## **IFL-technische Mitteilung** **Nr. 04/2012 vom 27.02.2012**

### **Mini Seitenwand**

Modell: Mini  
Typ: R50  
Baujahr: ab 05/ 2001

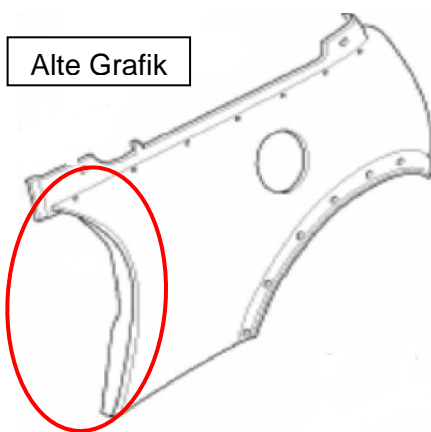
Aus dem Kreis der Werkstätten wurde uns bezüglich des o. g. Modells gemeldet, dass die verwendete Abbildung in den Kalkulationssystemen DAT und Audatex nicht den tatsächlichen Lieferzustand der hinteren Seitenwände darstellt. In der Darstellung (alte Grafik) fehlt der Einstiegsbereich an der hinteren Seitenwand.

Aus dem Hause der BMW-Group wurde der IFL mitgeteilt, dass die Grafik überarbeitet wurde und demnächst wie unten abgebildet als neue Grafik veröffentlicht wird.

Die Korrektur wird demnächst in die Systeme Audatex und DAT eingepflegt.
